中国CCC認証適用規格改正に伴う弊社対応について[第五報]

三菱電機三相モータ SF-PR-CN シリーズ 中国 CCC 認証対応品
(対象出力/極数 0.75kW/2P、1.5kW/2P、2.2kW/2P、0.75kW/4P)

発行 日付	2024年2月	件 名	中国CCC認証GB/T12350-2022適用に関する弊社対応について[第五報]	三菱電機株式会社名古屋製作所 〒461-8670 名古屋市東区矢田南5-1-14 Tel (052) 721-2111大代表
----------	---------	--------	--	--

表1 変更内容

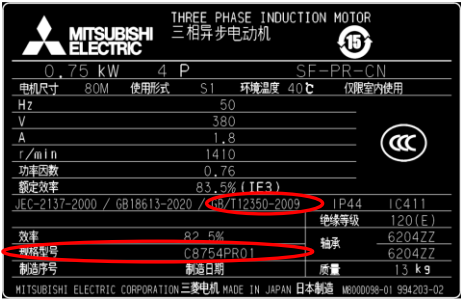
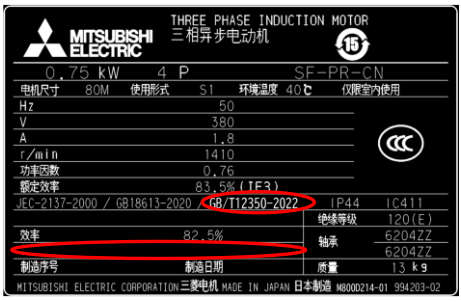
項目	変更前	変更後	備考
アース端子			アース端子位置を、端子箱取付用ねじとの共締めから単独設置へ変更。
本体名板			適合規格を変更。 規格型号を削除。※
